Objet : Réponse à une demande de pièces complémentaires au cas par cas

Réf : 2024-7657 - Construction de 12 abris à volailles avec toitures photovoltaïques sur parcours de volailles en plein air - Pannecé (44440)

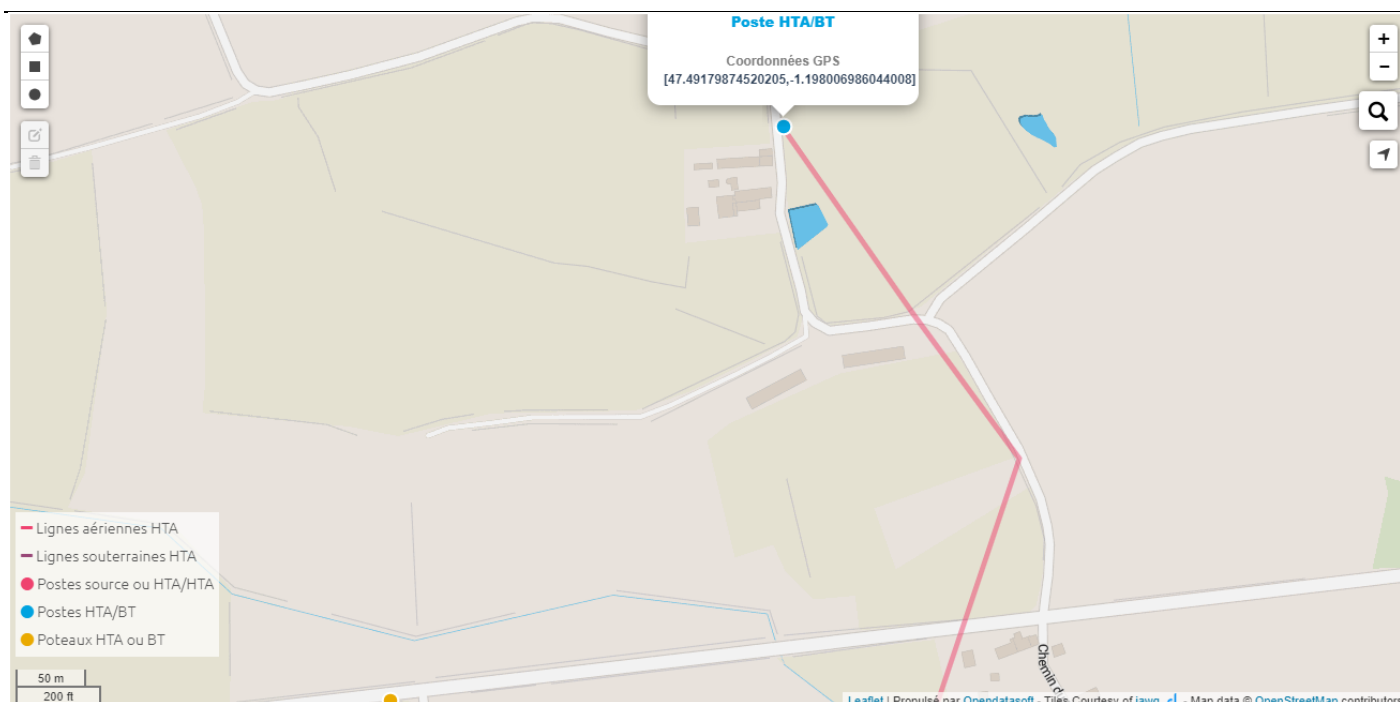
Rubrique 4.3.1 et 6 : Merci de préciser le point de livraison qui n'apparaît pas sur le plan mis en annexe (8.1 Annexe 4_BROUSSARD 44BJ038A100-Plan de masse + Câbles). Ce point fait partie intégrante du projet (cf III de l'article L122-1 du code de l'environnement), il est donc recommandé d'établir différents scénarii possibles afin d'en évaluer les incidences potentielles sur l'environnement.

4.3.1 et 6) Comme vous le savez c'est ENEDIS qui décidera de l'emplacement final des points de livraisons, de notre côté nous avons bien étudié le terrain et pris en compte les infrastructures ENEDIS présentes sur le terrain, pour en arriver à cette proposition (8.1 Annexe 4_BROUSSARD 44BJ038A100-Plan de masse + Câbles).

Pour leur fonctionnement, les abris à volailles sont munis d'un onduleur qui est relié au point de livraison en bordure de parcelle. C'est ensuite le gestionnaire du réseaux (ici ENEDIS) qui est en charge du raccordement au réseau public. L'onduleur est directement fixé sur la structure des abris à une hauteur minimale de 1.5 m. Le modèle utilisé permet de n'avoir qu'un onduleur par paire d'abris. Les câbles sont gainés et placés dans des fourreaux (donc totalement isolés de l'extérieur), avant d'être installés au fond des tranchées de 0.8 à 1m de profondeur (respect de la norme NFC 15-100). La largeur maximale d'une tranchée est de 1 m, selon le nombre de câbles à faire passer dans la même tranchée. En effet, lorsque cela est possible, nous privilégions le rassemblement des câbles dans les mêmes tranchées afin de réduire l'impact sur le terrain naturel. Les coffrets tarifs jaune (point de livraison électrique) sont à la charge du gestionnaire réseaux (ENEDIS) et sont placés en bord de la voie publique. Selon la puissance raccordée, le gestionnaire réseaux peut installer un poste de transformation en complément (celui-ci sera également en bordure de la voie publique).

De notre côté nous avons étudié la solution sur le parcours à l'idéale. Concernant Enedis, un poste transformateur est présent au nord du site.

Le meilleur et l'unique scénario pour eu est le raccordement depuis les points de livraison directement au transformateur existant :
